ENQUETE PUBLIQUE

Préalable à la délivrance de permis de construire et de démolir
relatifs au projet d'extension du centre commercial WESTFIELD

ROSNY 2

RAPPORT D'ENQUETE PUBLIQUE

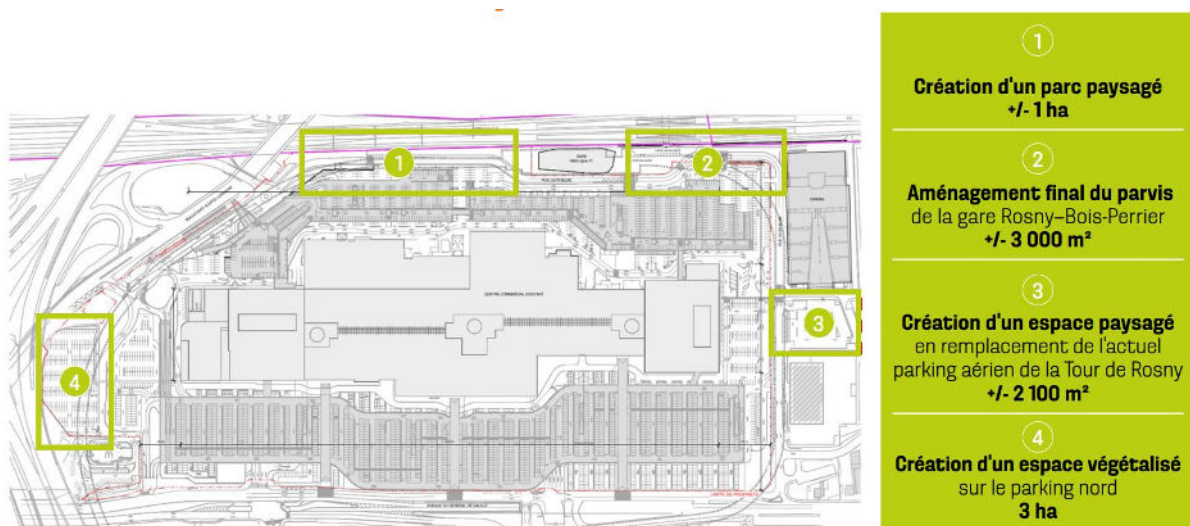
Seul le département de la Seine-Saint-Denis (observation n°174) **émet un avis défavorable** pour « *une compensation verte insuffisante.* »

Le projet permet de végétaliser 4 725 m² soit 39% du périmètre d'intervention.

Dans le cadre du projet, 4 725 m² (soit 39% de son périmètre d'intervention) constitueront des surfaces végétalisées, dont 1 052 m² (soit 9% de ce même périmètre) de surfaces de pleine terre (étude d'impact, § 1.2.5.1, p. 126, et § 6.3.3, p. 423), le reste correspondant aux toitures (3 673 m² soit 43% des surfaces des toitures, avec substrat de 30 cm). Également, 68 arbres et arbustes seront plantés. Ce remplacement de parkings silos aujourd'hui entièrement minéralisés par des surfaces végétalisées constitue une incontestable démarche de renaturation des sols. Ces espaces verts bénéficieront très largement aux riverains, aux visiteurs du centre commercial, mais également aux usagers de la Tour de Rosny.

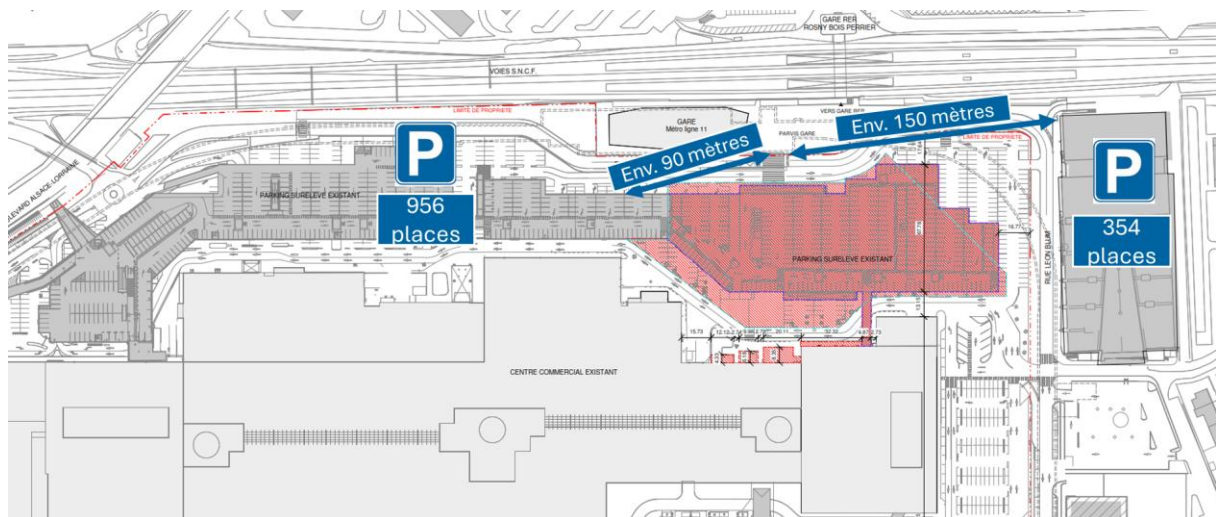
Démolition d'une partie du parking silo du centre commercial : ce sont 789 places de parking qui seront supprimées, représentant environ 14890 m². **Seuls 2 PPA s'en préoccupent la MRAe, et la ville de Rosny.**

Après la réalisation du projet, il restera encore un excédent de 1 273 places de stationnement sur l'ensemble du site un samedi fort de décembre.

Ce sont 789 places de stationnement pour les voitures qui seront supprimées (voir le plan des ouvrages à démolir ci-dessous) à proximité de la gare.

Au surplus, il restera également encore de très nombreuses places à proximité de la gare. En effet, les places les plus proches seront désormais situées à moins de 100 mètres du pôle Gare avec une réserve de 956 places. Une poche de 354 places de parking est également disponible sous le cinéma UGC avec un fort taux de disponibilité (voir plan annoté ci-dessus).
